Mission régionale d'autorité environnementale
OCCITANIE

Avis sur le projet de centrale photovoltaïque au sol à Saint-Génis-des-Fontaines (Pyrénées Orientales)

N°Saisine : 2024-13052

Avis émis le 7 mai 2024

Figure 2: plan de masse du projet retenu (source : dossier)

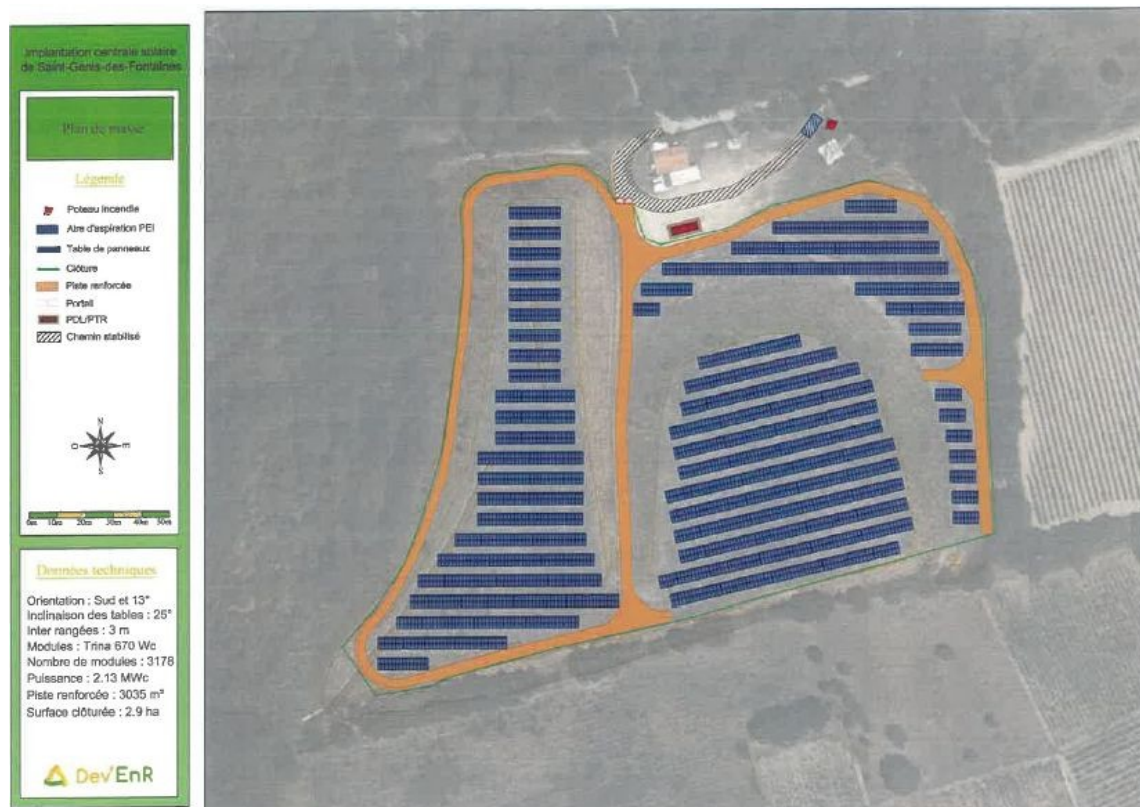
Le projet s'étend sur une surface clôturée d'un seul tenant de 2,9 ha. La puissance installée estimée est de 2,13 MWc. Après étude et réduction des surfaces initialement envisagées, il s'implante en totalité sur la parcelle de l'ancienne décharge de Saint-Génis-des-Fontaines (cf. figure 2 du présent avis).
